Modulo per la presentazione delle osservazioni relative ai progetti sottoposti a procedimenti in materia di VIA, di competenza regionale

Ai sensi del D.Lgs.152/2006 si presenta la seguente OSSERVAZIONE al progetto sotto indicato:
PAUR ex D.Lgs. 152/2006 art. 27-bis e L.R. 10/2010 art. 73-bis - **Impianto eolico industriale di grande taglia denominato “Passo di Frassineto”** della potenza di 29,4 MW composto da n. 7 aerogeneratori ed opere di connessione ubicati nei Comuni di Pieve Santo Stefano e Badia Tedalda (AR) e lavori secondari anche nel Comune di Sansepolcro (AR) - Proponente: F.E.R.A. S.r.l.

Figura 75 - Estratto elaborato grafico PSS-5.19_Analisi visiva – AIVAT Area di impatto visivo assoluto teorico

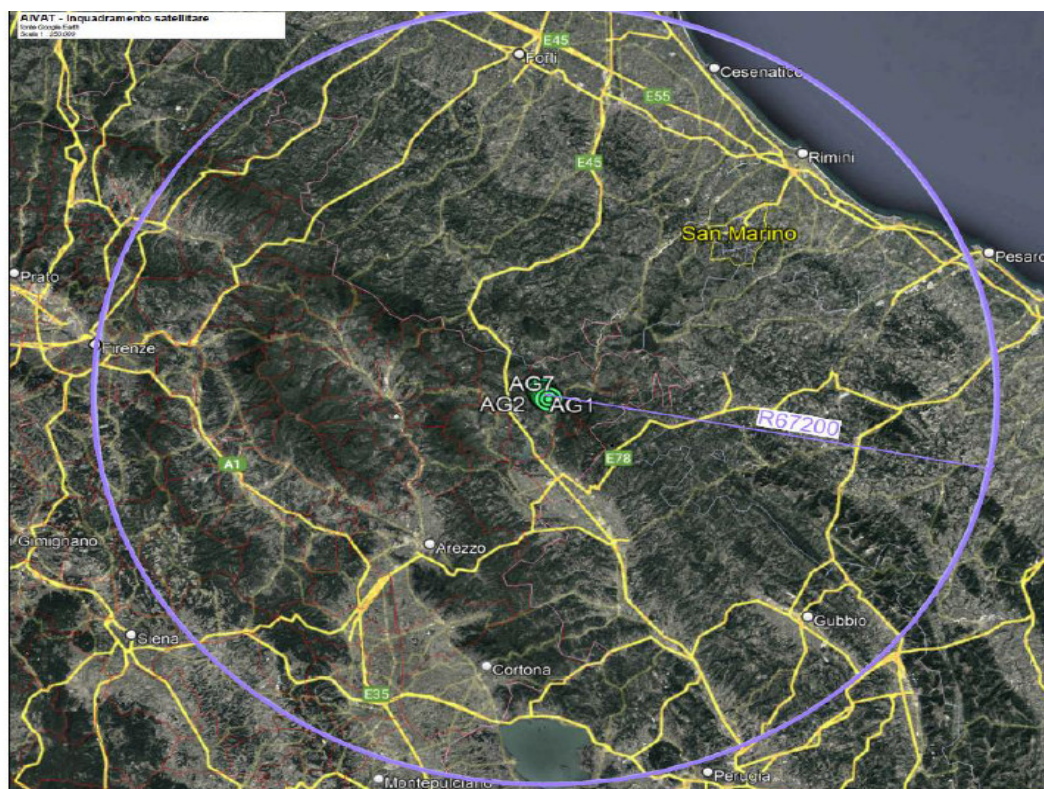
Il progetto presenta **enormi criticità in termini di intervisibilità nel territorio romagnolo e soprattutto nel territorio Toscano, su contesti di elevatissimo pregio paesaggistico**, anche tutelati, ricadenti nei Comuni di Casteldelci, Caprese Michelangelo, Sestino, Verghereto, Pieve Santo Stefano, Sansepolcro e Badia Tedalda. Si tratta, infatti, di **strutture enormi che, una volta posizionate, saranno visibili da diversi punti di osservazione della Regione Toscana e della Regione Emilia Romagna**. Dal documento 1.8 denominato SCHEDE OSTACOLI VERTICALI si ricava che **almeno un aerogeneratore – AG02 – supera la quota dei 1200 m slm, limite dal quale in Appennino vige il vincolo di tutela specificato nel Decreto legge n. 42/2004, articolo 142, comma 1, lettera d.** Le coordinate geografiche WGS84 riportate nel progetto della ditta FERA indicano per l'ostacolo – *nomen omen* – una quota base di 1035 m slm, che, sommata all'altezza di 180 metri della macchina eolica, porta al totale di 1215 m slm. Tale quota non tiene presente una eventuale sopraelevazione dello stallo dell'aerogeneratore che in tal caso aumenterebbe l'altezza totale. Questo dettaglio è da tenere in considerazione in quanto anche la pala AG01 si colloca, da progetto, ad una notevole quota base – 1016 m slm – portando la sommità totale a 1196 m slm., appena 4 metri al di sotto del vincolo di legge dei 1200 m slm. Al riguardo, giova precisare che, come confermato dalla giurisprudenza in materia, l'altezza *ex lege* si estende anche alle quote che sono superate con le installazioni eoliche: si riporta il seguente caso: <https://reteresistenzacrinali.wordpress.com/2013/11/18/ecco-la-sentenza-tar-emilia-romagna-sullimpiantoindustriale-eolico-della-biancarda-fc-che-ha-annullatovia-positiva-ed-autorizzazione-unica-la-decisione-epassata-in-giudicato-la-scorsa-settiman/>

Una turbina eolica alta 180 m equivale, in termini comparativi, ad un grattacielo di 60 piani. Il solo rotore installato sul mozzo ha un diametro pari a 136 m, la stessa altezza della cupola di San Pietro. È pertanto evidente che una siffatta installazione industriale compromette l'assetto di questo territorio per un raggio amplissimo, **trasfigurandone pesantemente l'aspetto geomorfologico**; oltre a ciò, ogni prospettiva sarà irreparabilmente compromessa. Per avere percezione dell'impatto visivo, basti osservare la seguente immagine prodotta negli stessi elaborati depositati dalla FERA S.r.l.

ii) VINCA “Badia del Vento” e “Passo di Frassineto” – Paragrafo relativo ai chiropteri (dai due rilievi sono stati intercettati esattamente gli stessi esemplari)

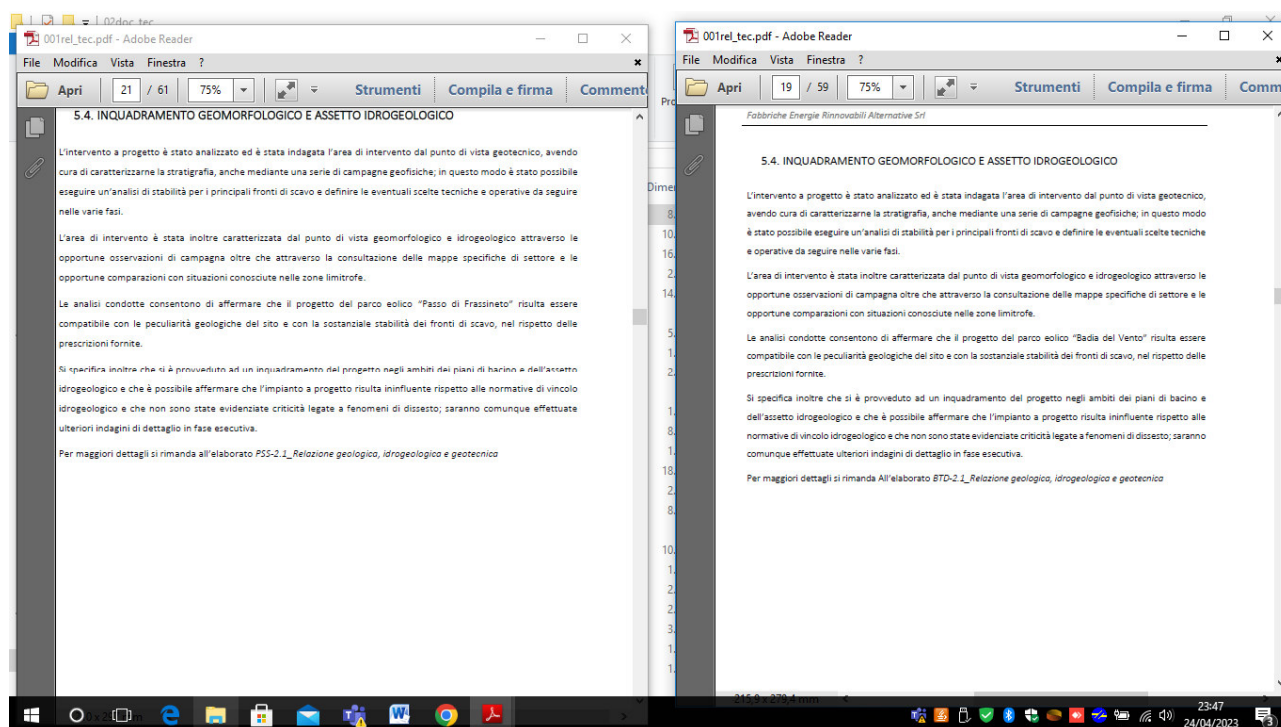
- Dalla comparazione dei documenti presentati dalla società FERA per i due progetti che vanno ad insistere su due aree prossime, quello denominato "Badia del Vento" nel Comune di Badia Tedalda e questo del "Passo di Frassineto" nei Comuni di Pieve Santo Stefano e Badia Tedalda rispettivamente, emerge che le relazioni e i documenti progettuali sono in diverse parti identici, ripetitivi: tanto che, a parere degli osservanti, devono essere eseguiti approfondimenti sui documenti presentati da parte degli uffici funzionali competenti della Regione Toscana ed Emilia Romagna. Si veda a titolo esemplificativo e non esaustivo:
